Gesamtüberarbeitung Gemeindestrassenplan – Planungsbericht

Stand Auflage

Dieser technische Kurzbericht fasst das Vorgehen und die wichtigsten Bearbeitungsschritte bei der durchgeführten Gesamtüberarbeitung des Gemeindestrassenplanes zusammen.

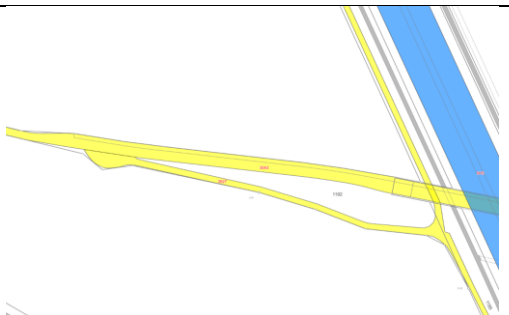
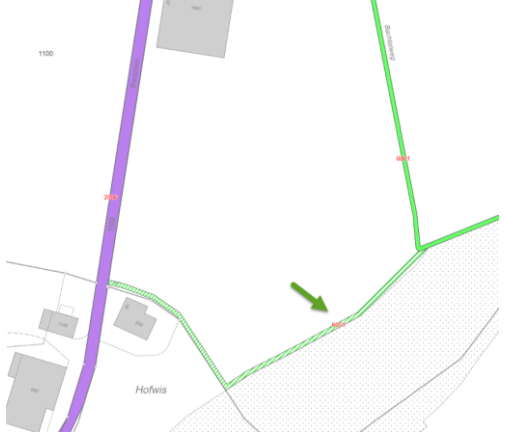
Grundstück	Weg, Strasse (Nr.)	Änderung	Ausschnitt neu
1192	Klettensee- kanalstrasse (3027)	Die Klettenseekanalstrasse im Bereich der Parzelle 1192 als Verbindung zur klassierten Ost West-Strassen wurde ebenfalls der Gemeindestrasse 3. Klasse zugewiesen.	
150, 152, 524	Sonneng- rund (5028)	Markierung im FWR als Fuss- und Radweg, anstatt nur Radweg.

1000	Untere Starrbergstrasse (3062)	Gemäss Anliegen der LinthMelioration weiterhin klassiert zur Sicherstellung der landwirtschaftlichen Erschliessung. Da keine gebaute Strasse ersichtlich ist, wird dem Abschnitt im Bereich des Wieslandes der Status "genehmigt - rechtskräftig" zugewiesen (noch nicht gebaut). Entsprechend wird dieser Abschnitt diagonal gestrichelt dargestellt.	
282	Breitenstrasse / Bachtelweg (2006, 5001, 6001)	Die Klassierung bei der Kreuzung Breitenstrasse/Bachtelweg und die Hofzufahrt wird unverändert beibehalten (bestehend: Gemeindeweg 2. Klasse, braun).	
282	Breitenstrasse / Bachtelweg (2006, 5001, 6001)	Der Bachtelweg wird entlang des Waldrandes und anschliessend in die Breitenstrasse geführt. Die Klassierung als Gemeindeweg 3. Klasse, grün, wird beibehalten. Die Linieneinführung muss dem Gelände und der Entwässerung angepasst werden. Dies ist schematisch in den Auflageplänen enthalten und wird mit einem separaten TSP umgesetzt.
